L.dz. SZW.DZI.262. 198/14/PN/WU/2019

Dotyczy przetargu nieograniczonego na: **Zakup sprzętu i aparatury medycznej na potrzeby Oddziałów SzW w Suwałkach**

Szpital Wojewódzki im. dr. Ludwika Rydygiera w Suwałkach uprzejmie informuje, iż wpłynęła prośba o wyjaśnienie zapisów specyfikacji istotnych warunków zamówienia, o poniżej przytoczonej treści. na mocy art. 38 ust. 1 -2 ustawy z dnia 29 stycznia 2004 roku Prawo Zamówień Publicznych (t.j. Dz. U. z 2018 r. poz. 1986 ze zm.) udzielamy następujących wyjaśnień:

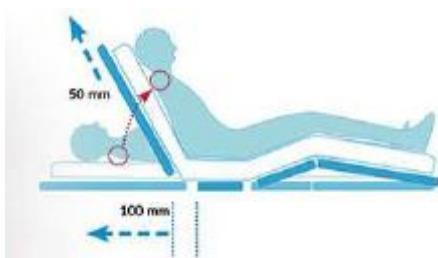
Czy Zamawiający dopuści do postępowania przetargowego wysokiej jakości łóżka szpitalne o wymiarach zewnętrznych: 2170 x 1005 mm, co jest parametrem nieznacznie różniącym się od wymaganego?

1. Czy Zamawiający dopuści do postępowania przetargowego wysokiej jakości łóżka szpitalne z podwójną autoregresją polegającą na odsuwaniu się segmentu oparcia pleców o 100 mm oraz dodatkowo sekcja oparcia pleców dokonuje tzw. ruchu po okręgu (uniesienie) o 50 mm zgodnie z fotografią poniżej? Stosowanie tzw. autoregresji po okręgu nie wymaga już stosowania autoregresji w sekcji oparcia nóg.

Odpowiedź: Zamawiający dopuszcza, ale nie wymaga

Odpowiedź: Zamawiający dopuszcza.
